平成 1 7 年 1 2 月 1 5 日
日本原子力発電株式会社

敦賀発電所の原子炉設置変更許可について
(敦賀発電所 2 号機 原子炉容器上部ふた取替え計画)

原子炉設置変更許可申請の概要

原子炉容器上部ふた保管庫概要図

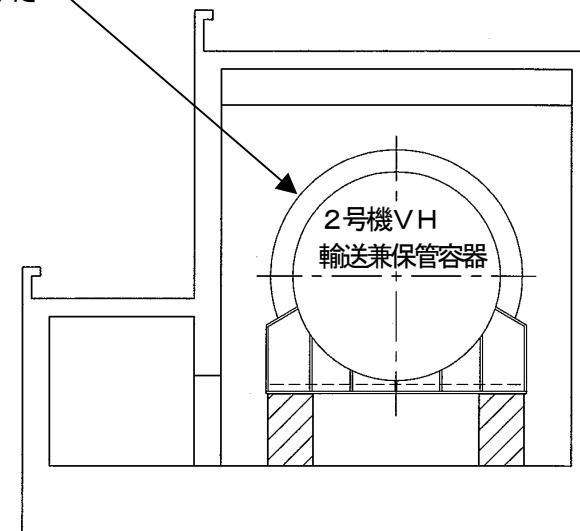
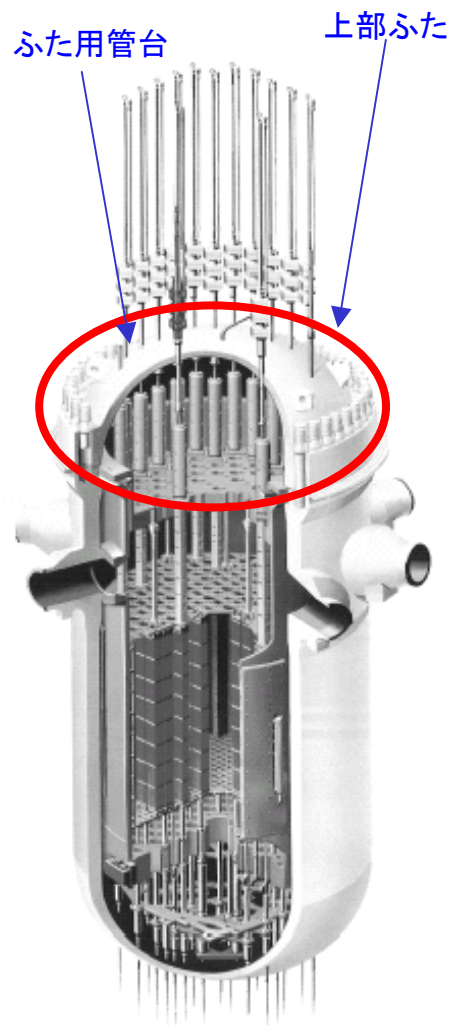
構造：鉄筋コンクリート地上1階
 高さ：約11m
 幅：約12m
 長さ：約13m
 面積：約140m²
 遮へい：(壁厚)約60cm
 (天井厚)約40cm

今回の工事に伴い
保管する上部ふた
を収納

原子炉容器上部ふた取替え前後図

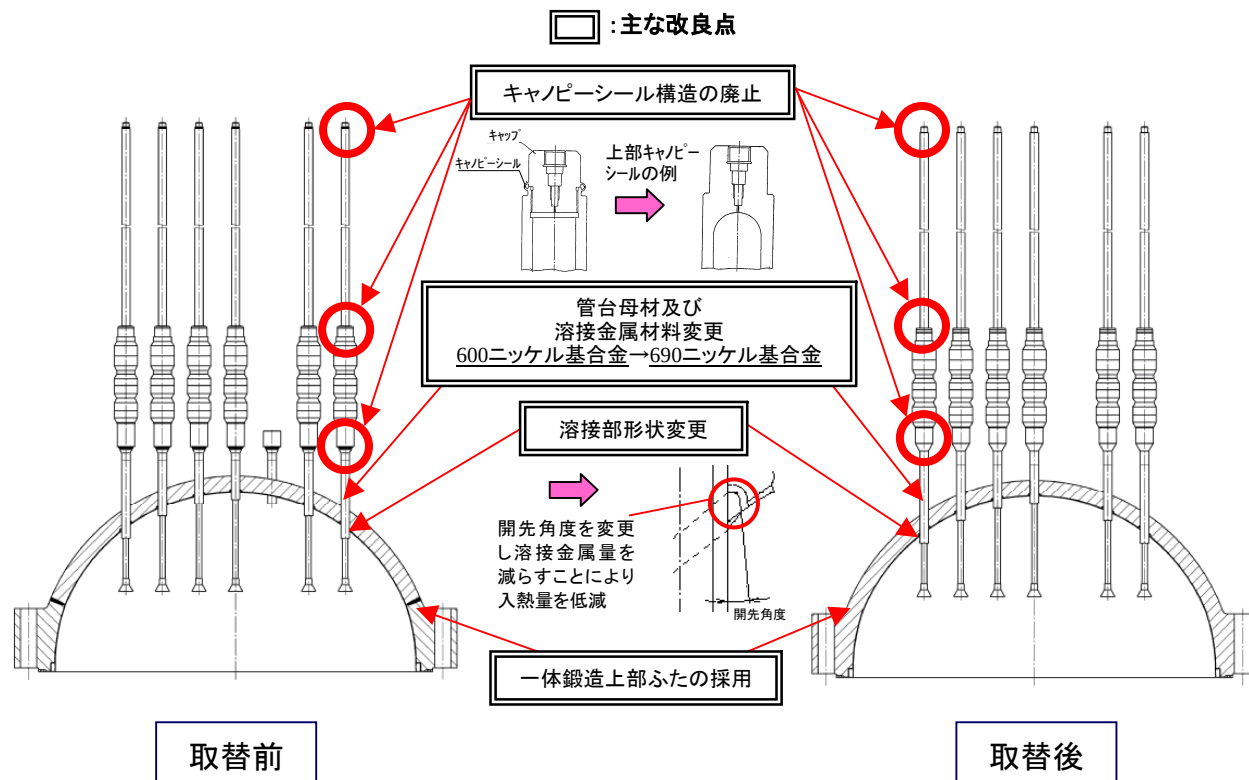
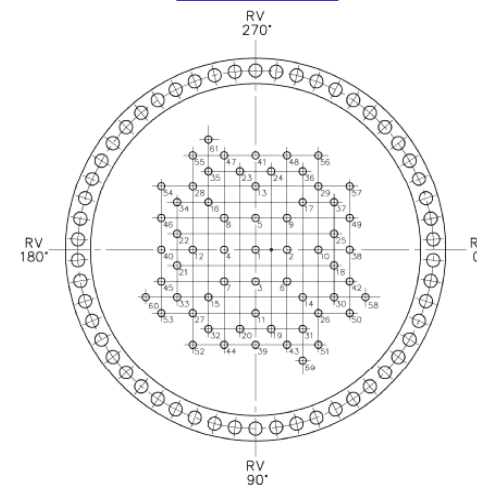
管台	取替前	取替後
制御棒駆動装置	5 3	5 3
炉内熱電対（温度計測用）	4	4
予 備	1 6	4
空気抜き	1	1
合 計	7 4	6 2

管台の配置及び本数
